# Whysol-E Sviluppo S.r.l.

**Oggetto:** ID\_VIP\_7387

Progetto, denominato “Ascoli Satriano Masseria San Potito”, di un impianto agrivoltaico della potenza nominale di 47,5 MW con annesso impianto di accumulo energetico della potenza di 90 MW e relative opere di connessione alla rete, ubicato nei Comuni di Candela (FG) e Deliceto (FG) (il “Progetto”).  
Procedimento: V.I.A. ai sensi dell’art. 23 del D.lgs. 152/2006 ss.mm.ii. (il “Procedimento”)  
Proponente: Whysol-E Sviluppo S.r.l.

**CONTRODEDUZIONI alla Parere del Ministero della Cultura - Soprintendenza Speciale per il Piano Nazionale di Ripresa e Resilienza (il “MIC”) prot. 154574 del 28/09/2023 pubblicato sul sito istituzionale del Ministero dell’Ambiente e della Sicurezza Energetica in data 04/10/2023 (il “Parere”).**

Fig. 1 – area idonea ex art. 20 comma 8 lett. C-quater del Decreto Red II

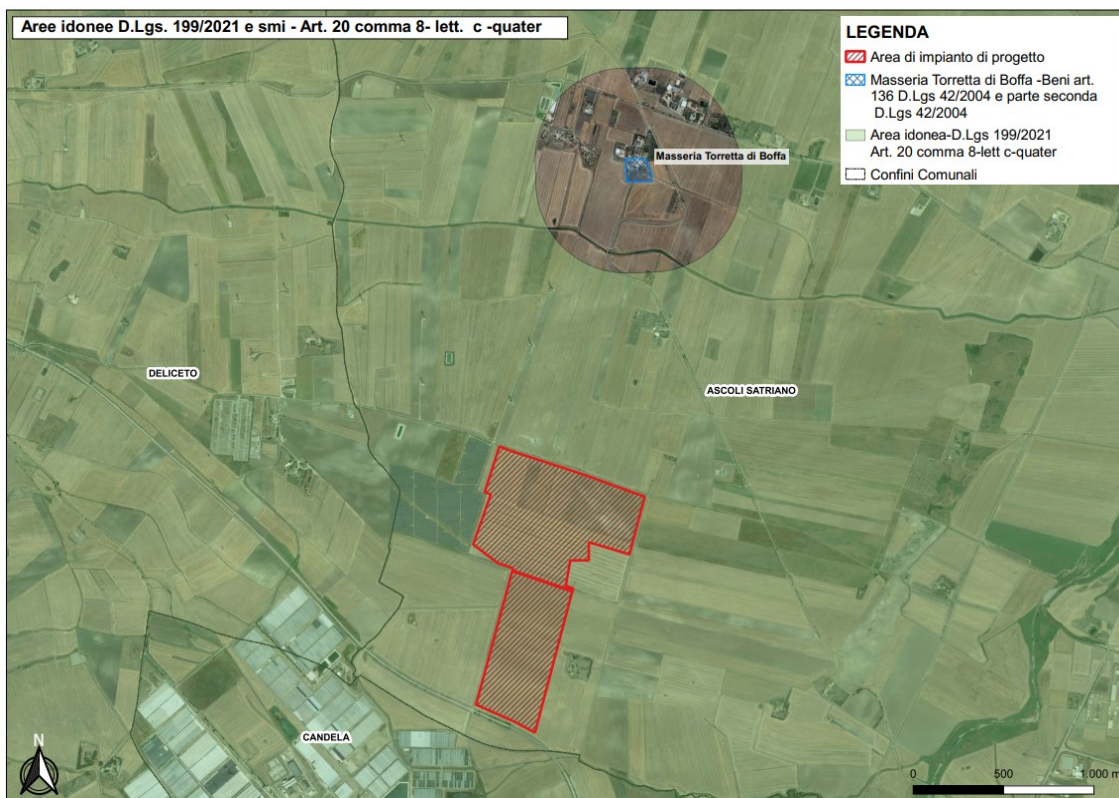
*“In riferimento al procedimento in epigrafe, a seguito della nota prot. n. 141040 del 07/09/2023 acquisita con prot. n. 19955-A del 07/09/2023 della Soprintendenza Speciale per il PNRR, trasmessa dalla Direzione Generale per la Crescita Sostenibile e la qualità dello Sviluppo del MASE, si comunica che l'intervento in esame non ricade all'interno delle aree idonee per l'installazione di impianti a fonti rinnovabili né in quelle ricomprese nel perimetro dei beni sottoposti a tutela ai sensi del decreto legislativo 22 gennaio, 2004, n. 42, come individuate al comma 8 del predetto art.20, così come modificato dall'art. 47 del DL 13/2023, convertito in legge 41 del 21 aprile 2023.”*

- prima si afferma - senza dare alcun riferimento documentale e/o normativo - che l'intervento in esame non rientra all'interno delle aree idonee per l'installazione di impianti a fonti rinnovabili;
- subito dopo, per contro, si afferma che le stesse aree non sono "ricomprese nel perimetro dei beni sottoposti a tutela ai sensi del decreto legislativo 22 gennaio, 2004, n. 42, come individuate al comma 8 del predetto art.20 [...]", non volendo esplicitamente ammettere che le medesime aree sono idonee ai sensi della lett. c-quater) del comma 8 dell'art. 20 del D.lgs. 199/2021 ss.mm.ii. (il "Decreto Red II").

Risulta prioritariamente doveroso affermare con chiarezza che **il Progetto è in maniera inequivocabile ed inconfutabile situato all'interno di un'area idonea ex lege**, ai sensi della lett. c-quater) del comma 8 dell’art. 20 del Decreto Red II, come ampiamente dimostrato in ultimo nell’ambito delle controdeduzioni al parere MIC prot. 7946 del 16/05/2023 trasmesse dalla Proponente in data 26/05/2023.

Infatti, il Progetto – impianto agrivoltaico e opere connesse – ricade interamente all'esterno del “perimetro dei beni sottoposti a tutela ai sensi del decreto legislativo 22 gennaio 2004, n. 42, incluse le zone gravate da usi civici di cui all'articolo 142, comma 1, lettera h), del medesimo decreto” e della fascia di rispetto di cinquecento metri “dei beni sottoposti a tutela ai sensi della parte seconda oppure dell'articolo 136 del medesimo decreto legislativo” come dimostrato nelle successive Fig. 1 e Fig. 2.
